ふくしま おおざそう
福島県 福島市 大笹生小学校校区 (通学路交通安全プログラム点検 要対策箇所)

福島県 福島市 笹谷小学校校区① (通学路交通安全プログラム点検 要対策箇所)

福島県 福島市 吉井田小学校校区 (通学路交通安全プログラム点検 要対策箇所)

福島県 福島市 荒井小学校校区① (通学路交通安全プログラム点検 要対策箇所)

福島県 福島市 荒井小学校校区② (通学路交通安全プログラム点検 要対策箇所)

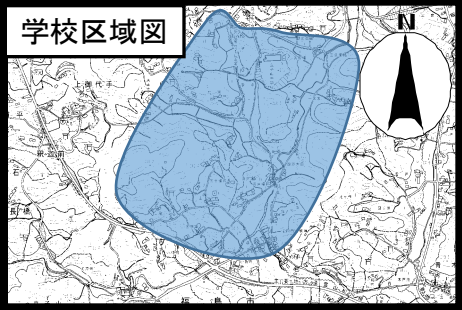
⑦ 交通量が多いにもかかわらず、縁石がない。

⑤ 冬季は道路の凍結もあり、危険である。

〈対策〉
 ・対策不要【福島市生活課】
 ※十分な安全対策されていると判断したため

〈対策〉
 ・除雪の強化【福島市道路保全課】

福島県 福島市 立子山小学校校区 (通学路交通安全プログラム点検 要対策箇所)

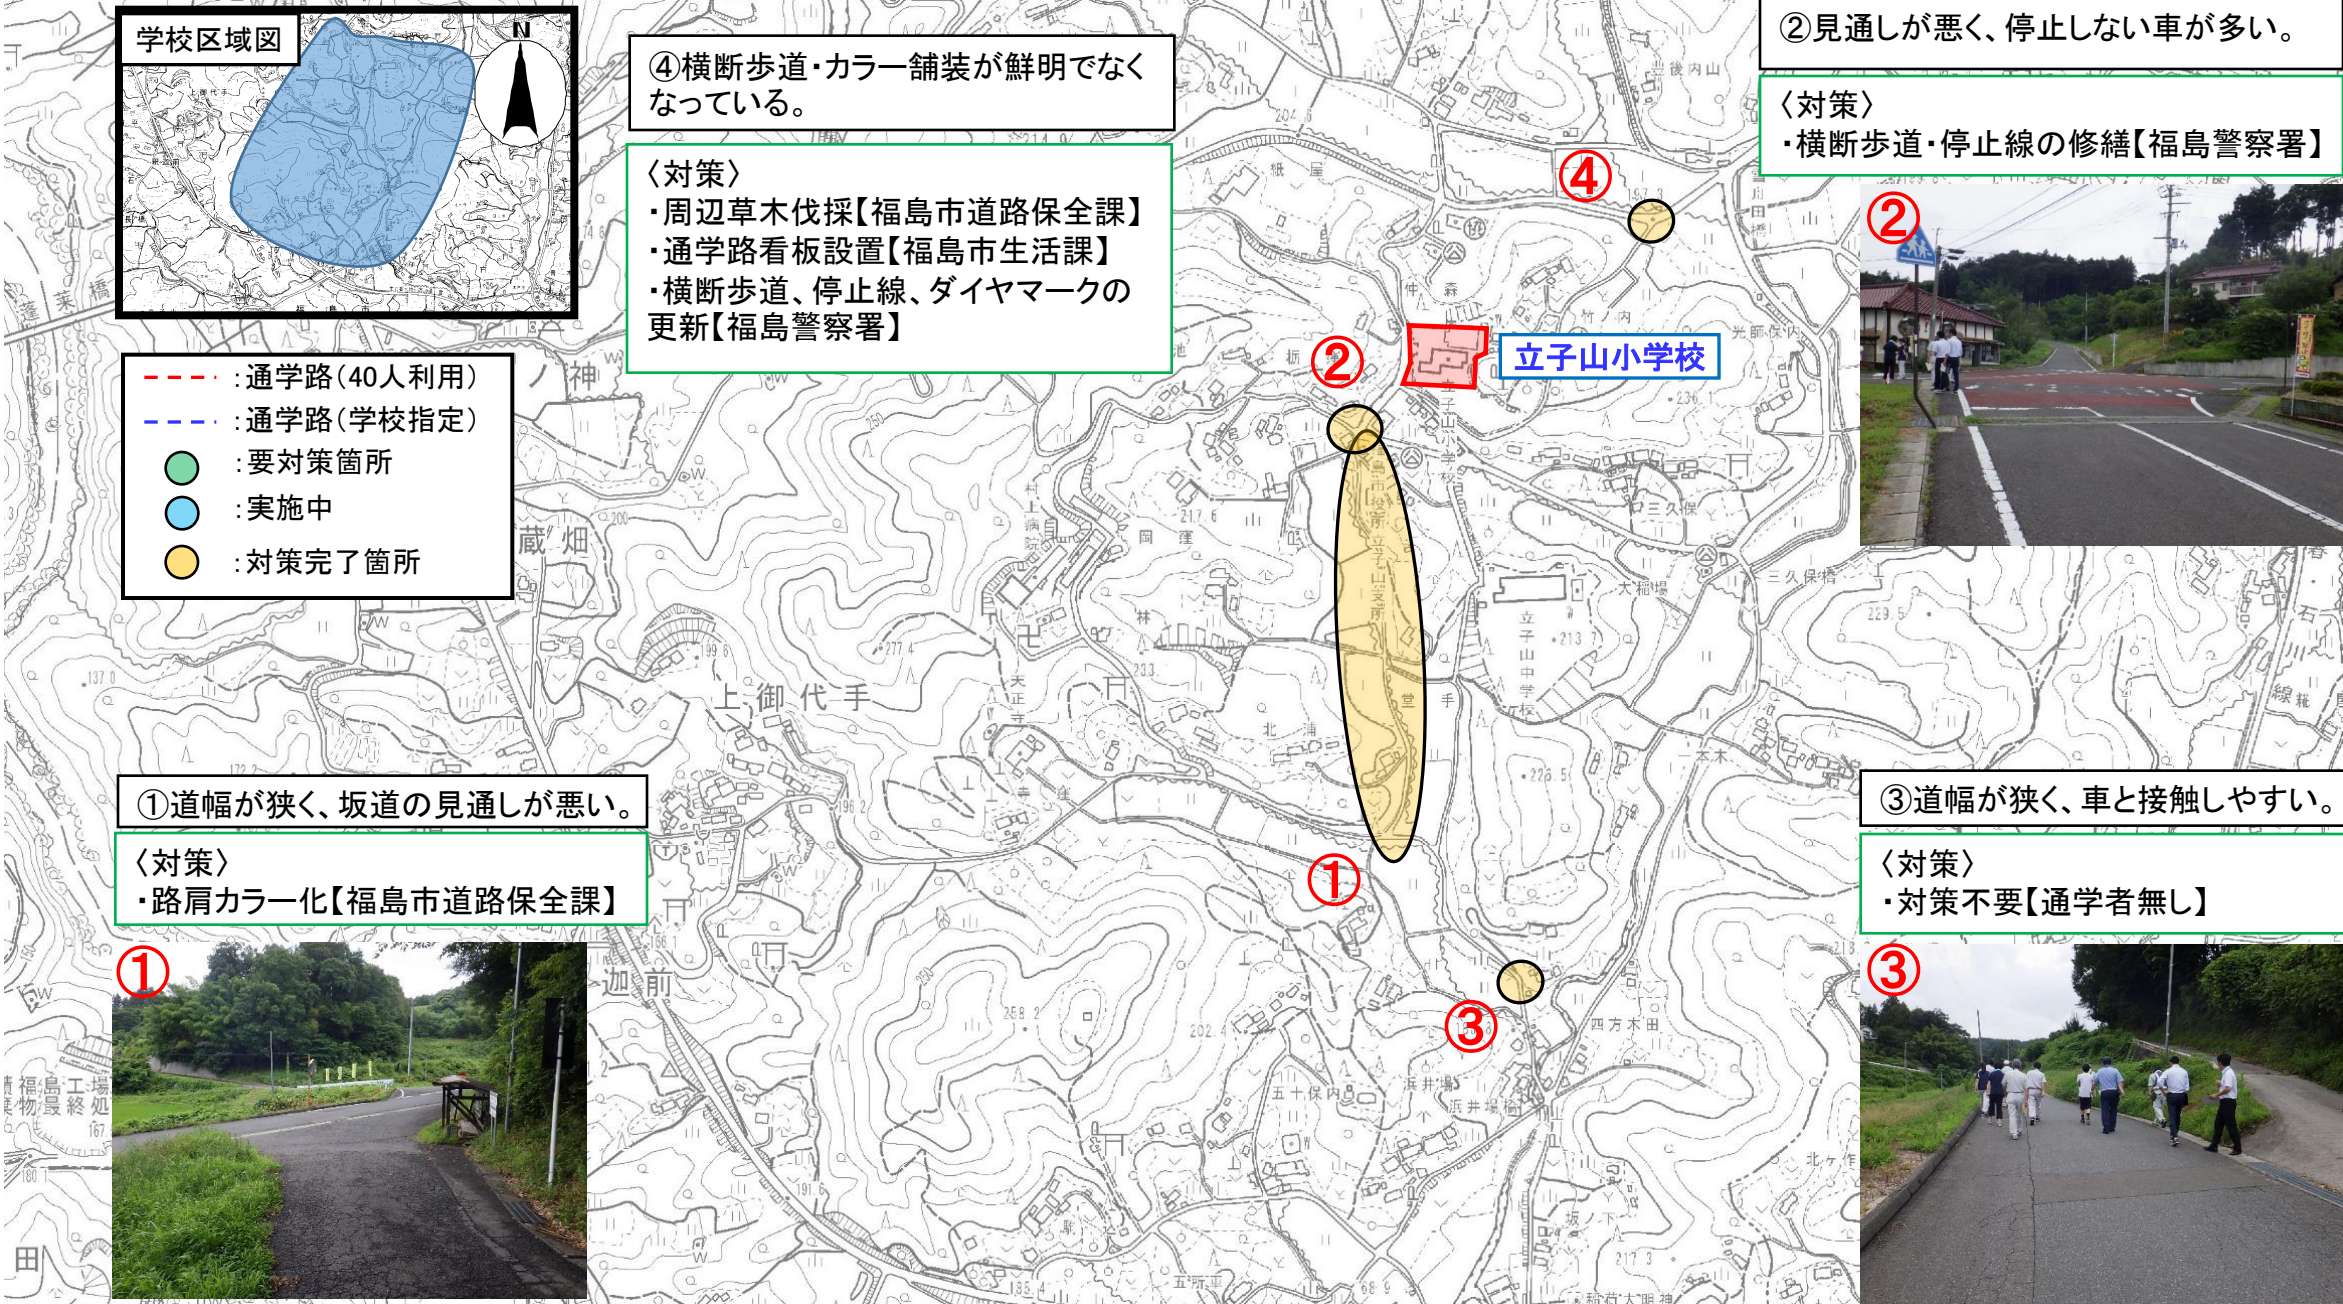
④横断歩道・カラー舗装が鮮明でなくなっている。

②見通しが悪く、停止しない車が多い。

①道幅が狭く、坂道の見通しが悪い。

③道幅が狭く、車と接触しやすい。

〈対策〉
 ・周辺草木伐採【福島市道路保全課】
 ・通学路看板設置【福島市生活課】
 ・横断歩道、停止線、ダイヤモンドの更新【福島警察署】

〈対策〉
 ・横断歩道・停止線の修繕【福島警察署】

〈対策〉
 ・路肩カラー化【福島市道路保全課】

〈対策〉
 ・対策不要【通学者無し】

ふくしま さくら
福島県 福島市 佐倉小学校校区

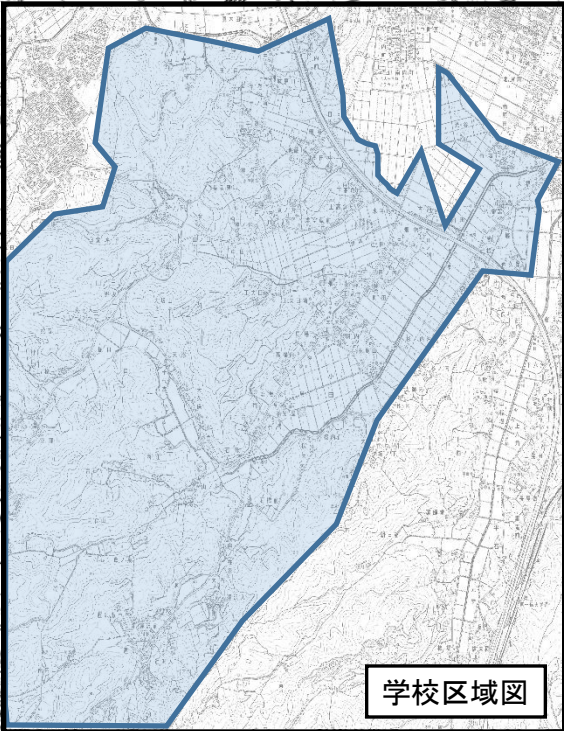
⑥⑦車通りが多いが、歩行者用信号機がない場所がある。

⑤止まれの標識がない。

④スピードを出して走行する車が多い。

②交通量が多く、信号見落としの事故が多発している。

⑧道幅が狭いが、歩道が無い。橋の柵が低い。

③スピードを出して通行する車が多い。

①T字路で一時停止をしない車が多く、危険である。

〈対策〉
・歩行者用信号機の設置検討【福島警察署】

〈対策〉
・ダイヤモンドの更新【福島警察署】

〈対策〉
・外側線の設置【福島市道路保全課】

〈対策〉
・交差点カラー舗装
・視線誘導標の設置【福島市道路保全課】

〈対策〉
・対策不要(通学路として利用する児童がいないため)

〈対策〉
・通学の指導【小学校】

〈対策〉
・パトロールの実施【福島警察署】
